# Ministero della Transizione Ecologica

**OGGETTO: [ID 7754] Linea ferroviaria AV/AC Roma - Napoli. Adeguamento Gallerie Castello e Piccilli alle disposizioni di cui al D.M. 28/10/2005 “Sicurezza nelle gallerie ferroviarie” - Valutazione preliminare ai sensi dell'art. 6, c. 9 del D. Lgs. 152/2006. Nota Tecnica.**

## **Oggetto della richiesta di valutazione preliminare**

**Figura 3:** Galleria Castello, viabilità di accesso da progetto (Fonte: Allegati alla Lista di controllo)

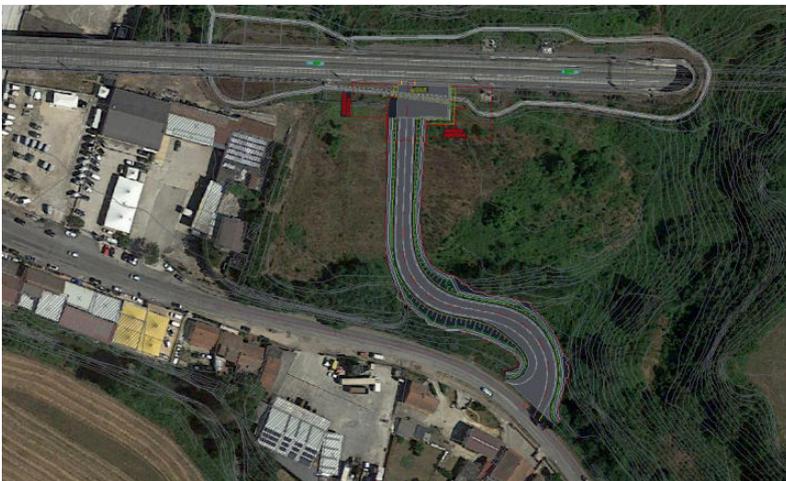
La soluzione progettuale prevede la realizzazione della piazzola di emergenza a circa 125,00 m dall'imbocco della galleria, in un'area idonea alla realizzazione della stessa che rende agevole il collegamento alla viabilità esistente. La configurazione dell'asse ferroviario nel tratto in uscita dalla galleria è in trincea. Secondo quanto riportato nella Lista di controllo, per garantire la quota relativa tra il piazzale e il piano del ferro, il piazzale deve essere realizzato in condizioni di trincea al fine di minimizzare gli impatti sull'area circostante.

Il piazzale ha una superficie complessiva pari a circa 300 mq nel rispetto dei dettami del DM 28/10/2005, con una forma rettangolare (15,00 x 20,00 m). Per collegare il piazzale alla galleria è prevista la realizzazione di un camminamento, ovvero un percorso di esodo, in affiancamento ai binari ricavato dal sentiero pedonale esistente (di larghezza 0,50 m) e dalla cunetta di piattaforma opportunamente ricoperta con una griglia (di larghezza 0,60), ottenendo così una larghezza trasversale pari a 1,10 m.

La viabilità di accesso si allaccia su Via Casilina, nel punto in cui la carreggiata stradale si allarga in modo tale da consentire la corretta esecuzione delle manovre di immissione ed uscita sulla viabilità esistente, con uno sviluppo complessivo pari a 176,26 m. La larghezza della piattaforma stradale è prevista pari a 6,50 m, con una corsia di marcia di larghezza pari a 2,75 m e una banchina da entrambi i lati di larghezza pari a 0,50 m.

Secondo quanto riportato nella Lista di controllo, la conformazione del territorio in cui si inserisce l'asse di progetto è tale da non rendere necessaria la realizzazione di opere di sostegno lungo la viabilità in oggetto che sfrutterà esclusivamente l'orografia del territorio. È previsto solamente la realizzazione di un tratto di muro, sul lato destro nella parte iniziale della viabilità, con funzione di protezione e pulizia dai detriti e dalla vegetazione che potrebbe giungere dal pendio naturale presente in sito.

**Figura 4:** Galleria Piccilli 1 e Piccilli 2: viabilità di accesso di progetto e planimetria di progetto (Fonte: Allegati alla Lista di controllo)

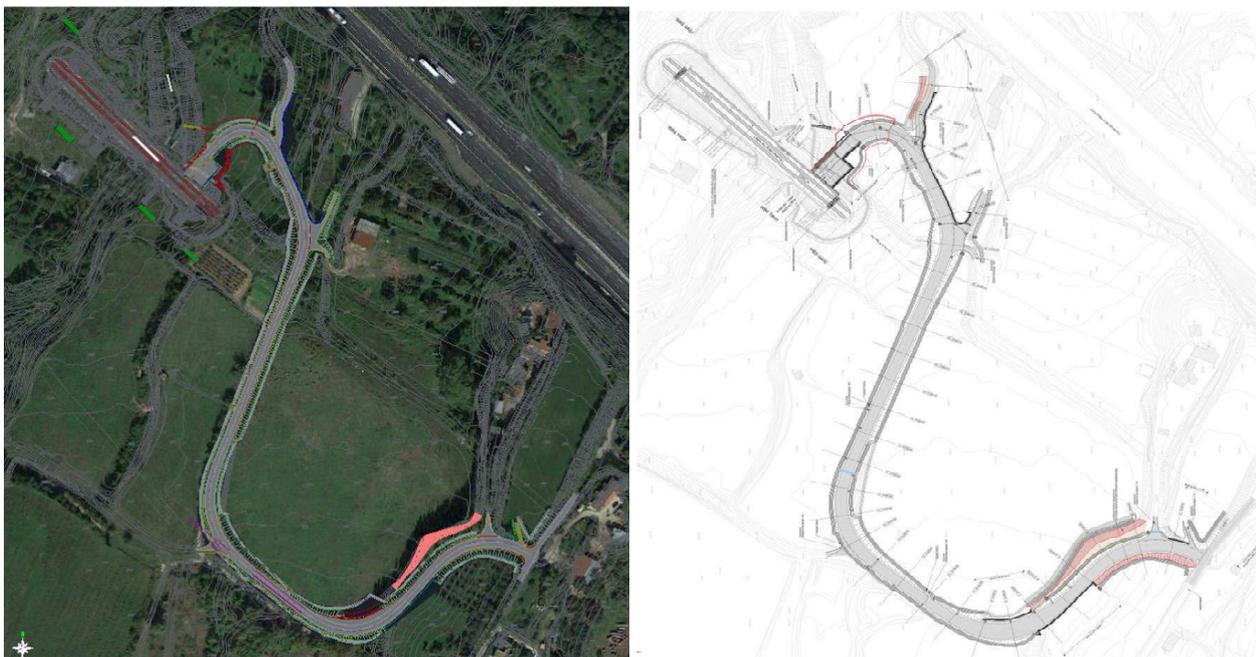
Il piazzale ha una superficie complessiva pari a 300 mq nel rispetto dei dettami del D.M. 28/10/2005, con forma rettangolare (15,00 x 20,00 m) ed è posto a 55,00 m circa dall'imbocco della galleria Piccilli 2. Per collegare il piazzale alla galleria è prevista la realizzazione di un camminamento, ovvero un percorso di esodo, in affiancamento ai binari ricavato dal sentiero pedonale esistente (di larghezza 0,50 m) e dalla cunetta di piattaforma opportunamente ricoperta con una griglia (di larghezza 0,60 m), con una larghezza trasversale complessiva pari a 1,10 m.

La viabilità di accesso, il cui sviluppo complessivo è pari a 629,71 m, è di tipo privato e ha lo scopo di collegare il piazzale di emergenza alla rete stradale esistente, riconnettendosi su Via Pesche. La larghezza della piattaforma stradale è prevista pari a 6,50 m, con una corsia di marcia di larghezza pari a 2,75 m e una banchina da entrambi i lati di larghezza pari a 0,50 m.
